令02原機(サ保)107
令和2年11月20日

核燃料物質使用変更許可申請書

名 称	国立研究開発法人日本原子力研究開発機構
住 所	茨城県那珂郡東海村大字舟石川 765 番地 1
代表者の氏名	理事長 児玉 敏雄
事業所住所	茨城県那珂郡東海村大字村松 4 番地 33
事業所名	国立研究開発法人日本原子力研究開発機構 核燃料サイクル工学研究所

既に許可を受けた核燃料サイクル工学研究所における核燃料物質の使用について、核燃料サイクル工学研究所共通編、プルトニウム燃料第二開発室、プルトニウム燃料第三開発室、ウラン廃棄物処理施設、J棟及び高レベル放射性物質研究施設に係る内容を次のとおり変更する。

図-1 グローブボックスNo.C-24、C-25、C-26、C-27、C-28 及び
オープンポートボックスNo.OP-10 配置図

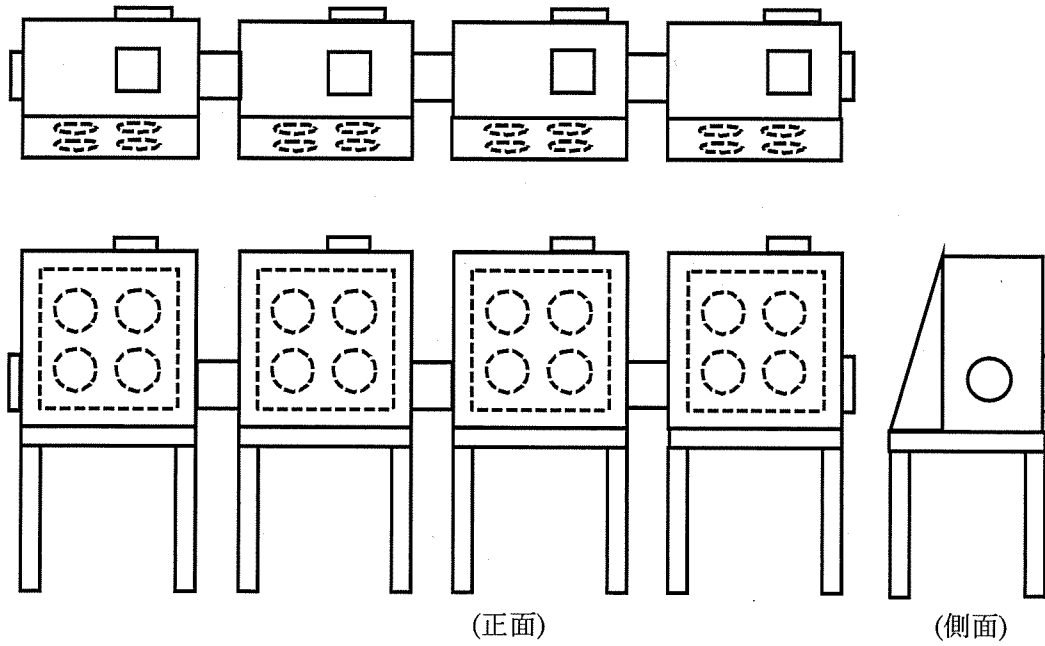
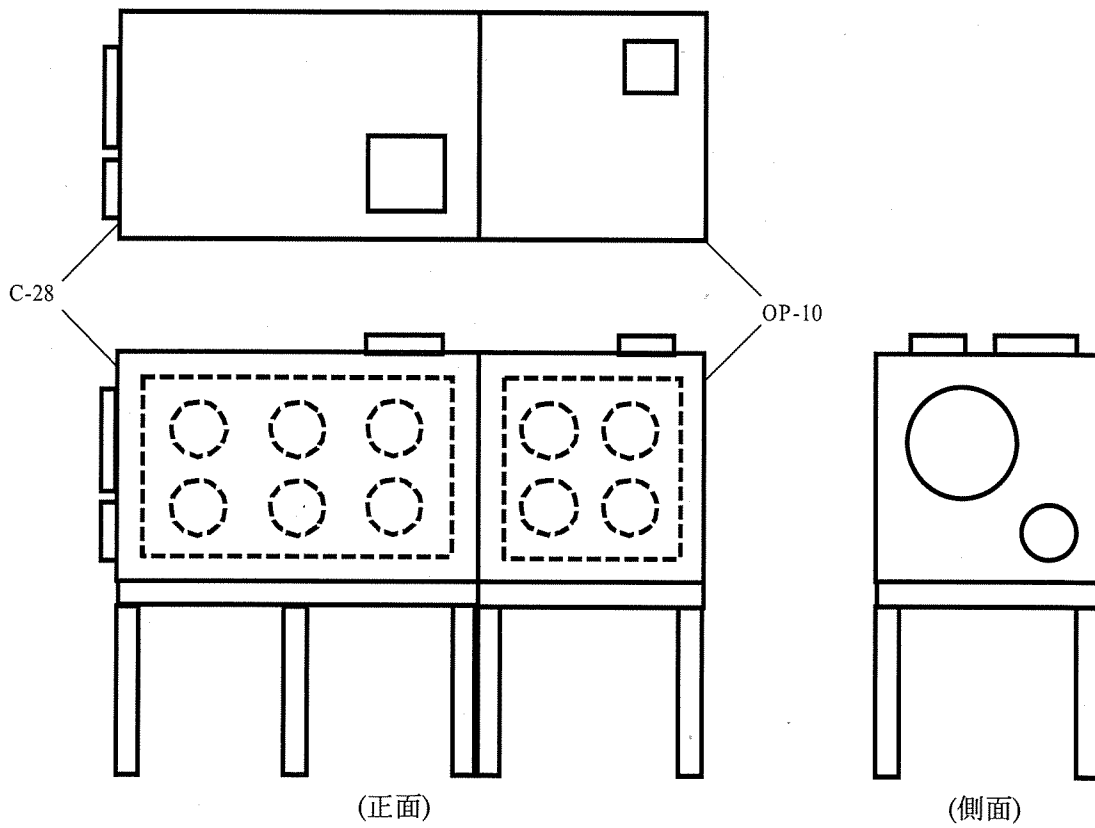
グローブボックスNo.C-24、C-25、C-26、C-27、C-28及びオープンポートボックスNo.OP-10の配置を図-1に、概略図を図-2に示す。
